Projet d'ouverture et d'exploitation d'une
mine d'apatite à Sept-Îles

De: Caroline Hardy [chardy@minearnaud.com]
Envoyé: 10 octobre 2013 08:30
À: Poliquin, Renée (BAPE)
Cc: François Biron
Objet: Réponses - DQ12
Pièces jointes: DQ12-annexe - Réponse MA_oct2013.pdf

Objet : Questions et demandes d'information provenant d'un participant à l'audience concernant le Projet d'ouverture et d'exploitation d'une mine d'apatite à Sept-îles par Mine Arnaud inc. – Courriel du BAPE daté du 9 septembre 2013 (DQ12)

Sous-indice $PM_{2,5}$ de la qualité de l'air aux récepteurs sensibles le long de la route 138

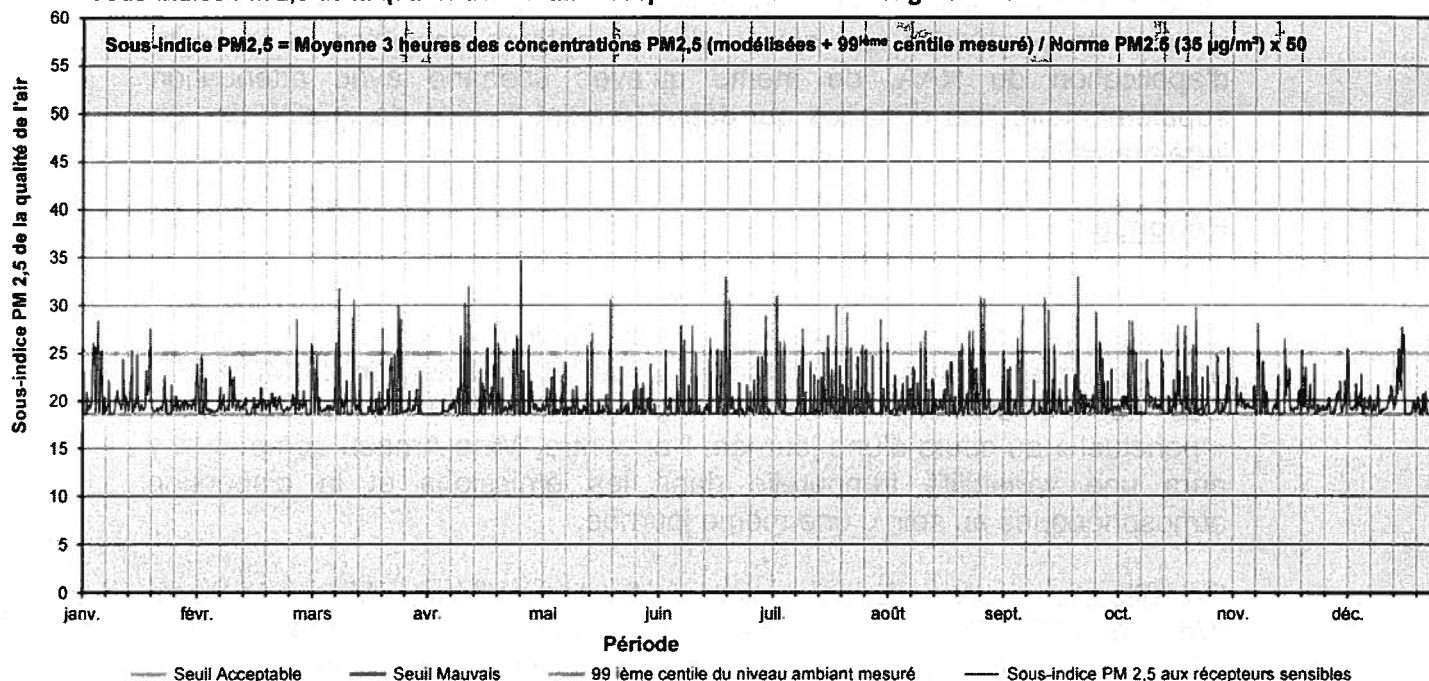
1. Même si la norme de qualité de l'air était respectée sur une période de 24 h, il est possible que des dépassements aient lieu ponctuellement au courant de la journée, en lien notamment avec les activités de dynamitage ou des périodes plus intense de transport.

Parmi toutes les données ayant servi à la modélisation de la dispersion atmosphérique, veuillez fournir, pour les particules fines, pour les 6e et 10e années de production, au niveau des récepteurs sensibles, à la limite d'application du RAA, de même qu'avec scénario avec atténuation supplémentaire, les données qui dépasseraient l'indice de qualité de l'air jugé mauvais.

Pour donner suite à cette demande, Mine Arnaud a calculé à **titre informatif** le sous-indice $PM_{2,5}$ en utilisant les données de modélisation des particules $PM_{2,5}$ moyennées sur 3 heures (moyenne de tous les récepteurs résidentiel le long de la route 138 soit RES1 à RES8) auxquelles nous avons ajouté le 99^{ième} centile des valeurs mesurées à la station 2 lors de la campagne d'échantillonnage de 2012 et ce, pour tenir compte du « bruit de fond » local. Dans les faits, cette valeur établie à $13 \mu g/m^3$ est

variable à chaque période. Comme cet ensemble de données n'existe pas, nous considérons que c'est un pire cas. Nous avons fait cet exercice exclusivement pour le scénario 2 Année 10. Le résultat sous forme de graphique est présenté dans la figure ci-joint. Le sous-indice $PM_{2,5}$ reste toujours dans la plage « Bon » et « Acceptable ». Ceci concorde avec les résultats de la modélisation qui ne montraient aucun dépassement des particules fines $PM_{2,5}$ au niveau des récepteurs sensibles.
